島根原子力発電所2号炉 外部事象の考慮について (コメント回答)

令和元年9月
中国電力株式会社

番号	審査会合日	コメント要旨	回答頁
1	令和元年 6月27日	飛行場での離着陸時の航空機落下確率における計算因子の $N_{d,a}$ （当該飛行場での対象航空機の年間離着陸回数）及び $f_{d,a}$ （対象航空機の国内での離着陸時事故率）について、最新データの保守性が確保されていることを説明すること。	2～7
2	令和元年 6月27日	他の事象と組み合わせる平均的な積雪荷重について、設計基準値に基づき算出しない理由を整理して説明すること。設計基準値に基づかない新たな手法で説明する場合は、その妥当性も含めて説明すること。	8～9
3	令和元年 6月27日	荷重の組合せのうち地滑りについて、評価諸元の堆積高さの根拠を説明すること。また、施設と地滑りする斜面の位置関係を図示すること。	10～13
4	令和元年 6月27日	荷重の組合せのうち津波について、最大荷重継続時間の根拠を、津波全体の継続時間を考慮するとともに最大荷重が繰り返し発生することも想定して、説明すること。	14～15

図1 国内での離着陸回数の推移
 (「航空輸送統計調査年報」(国土交通省)及び「暦年・年度別空港管理状況調査」
 (平成31年3月29日修正版 国土交通省)により作成)

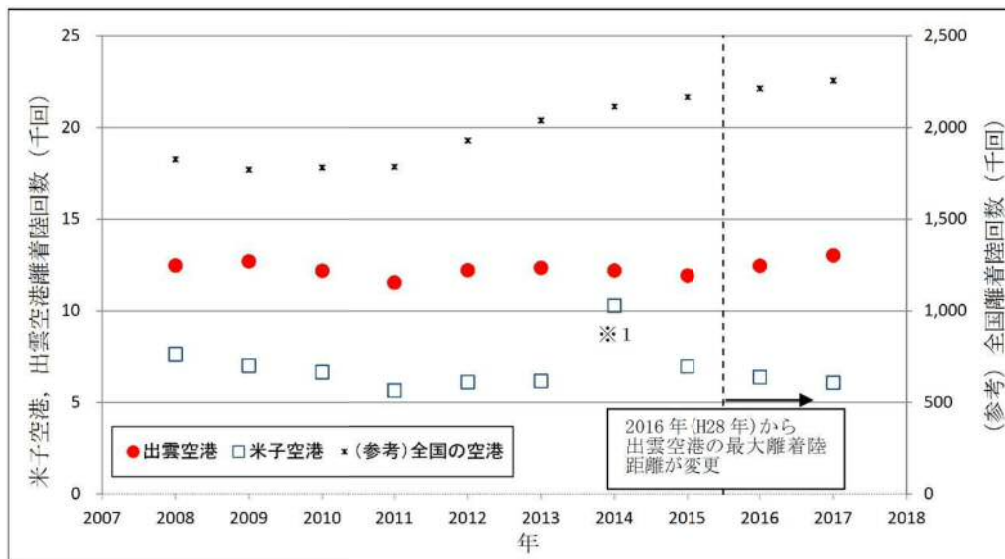
飛行場での離着陸時の航空機落下確率における計算因子の $N_{d,a}$ （当該飛行場での対象航空機の年間離着陸回数）及び $f_{d,a}$ （対象航空機の国内での離着陸時事故率）について、最新データの保守性が確保されていることを説明すること。

➤ 評価に使用するデータとしては、以下①及び②を踏まえ、入手可能な範囲での最新データ（2017年（平成29年））とする。

①発電所周辺の航路状況は、2016年（平成28年）から航空路誌（AIP）の出雲空港のアプローチ・チャートが変更となったこと（最大離着陸距離が短くなり、離着陸時の事故における落下地点確率分布関数の値が大きくなったこと）から、2016年（平成28年）又は2017年（平成29年）のデータとすること

②出雲空港及び米子空港の離着陸回数は、次頁の図1のとおり過去10年間で多少の増減はあるもののほぼ一定であること

発電所周辺の航路状況が変更となる以前も含めて落下事故の確率を評価した結果を次頁の表1に示す。評価には当該飛行場の離着陸回数だけでなく最大離着陸距離が関係するため、出雲空港及び米子空港の合計値を比較する。評価結果より、入手可能な範囲での最新データ（2017年（平成29年））の評価値が最も厳しい結果となっており、評価で使用するデータは妥当であることを確認した。

島根原子力発電所周辺における土石流危険区域及び固体廃棄物貯蔵所（A棟，B棟）位置図

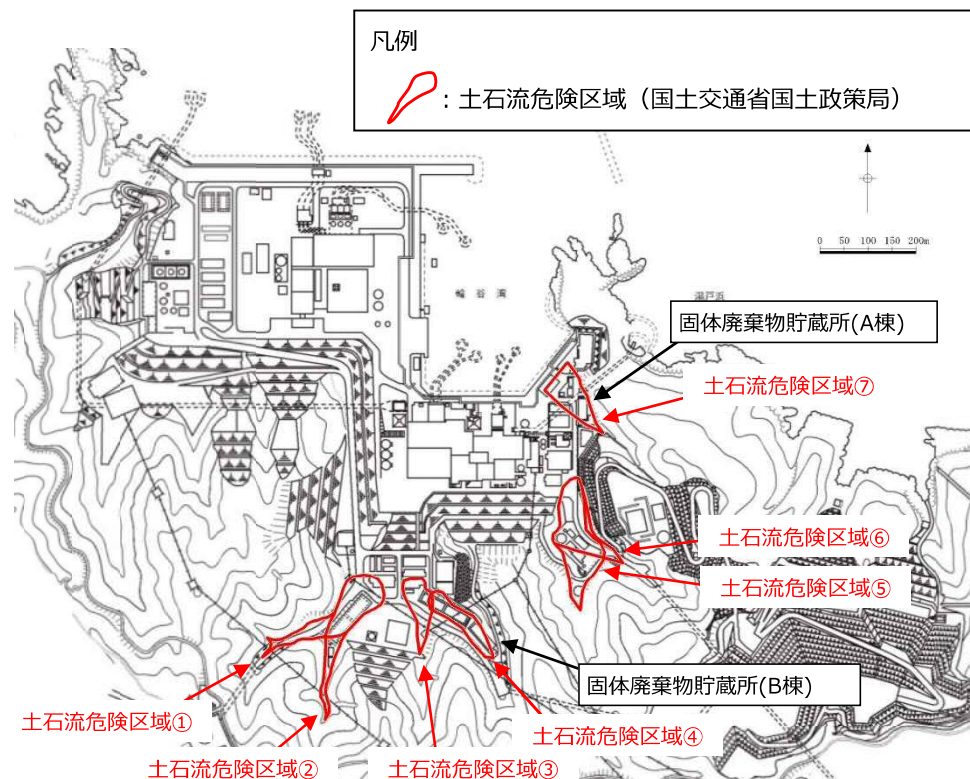
荷重の組合せのうち地滑りについて，評価諸元の堆積高さの根拠を説明すること。また，施設と地滑りする斜面の位置関係を図示すること。

発電所周辺における土石流危険区域内に固体廃棄物貯蔵所（A棟，B棟）が設置されている。

これまで，土石流により固体廃棄物貯蔵所（A棟，B棟）に堆積した土砂の撤去に要する概算時間に基づいた地滑り（土石流含む）の最大荷重継続時間により，地滑りと他事象との荷重の組合せ考慮の要否について評価していた。

今回，固体廃棄物貯蔵所の地滑りに対する影響評価について，当該施設の安全重要度分類を踏まえ見直し，地滑りと他事象との荷重の組合せについて整理した。

入力津波の時刻歴波形の例（2号炉取水槽（入力津波1，防波堤無し））

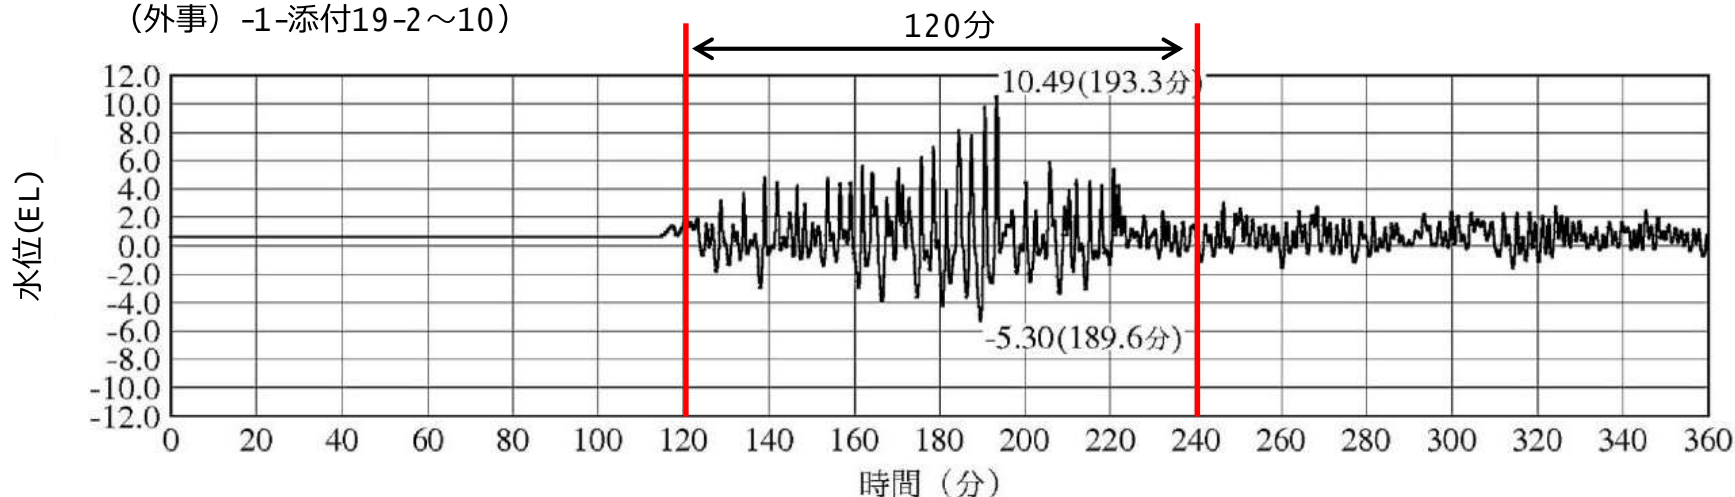
荷重の組合せのうち津波について，最大荷重継続時間の根拠を，津波全体の継続時間を考慮するとともに最大荷重が繰り返し発生することも想定して，説明すること。

施設に対する入力津波の時刻歴波形の例を下図に示す。下図のとおり，入力津波が最大水位となるのは短時間であることから，津波による最大荷重継続時間も短時間となる。ただし，最大ではないものの比較的高い水位が発生していることから，他施設に対する入力津波の時刻歴波形も確認※し，高い水位が発生する範囲を余裕を持って包含する期間として，津波の最大荷重継続期間の設定を120分に見直した。その上で基準津波と基準地震動以外の地震との組合せについては，考慮する必要がないことを確認した。評価結果は次頁のとおり。
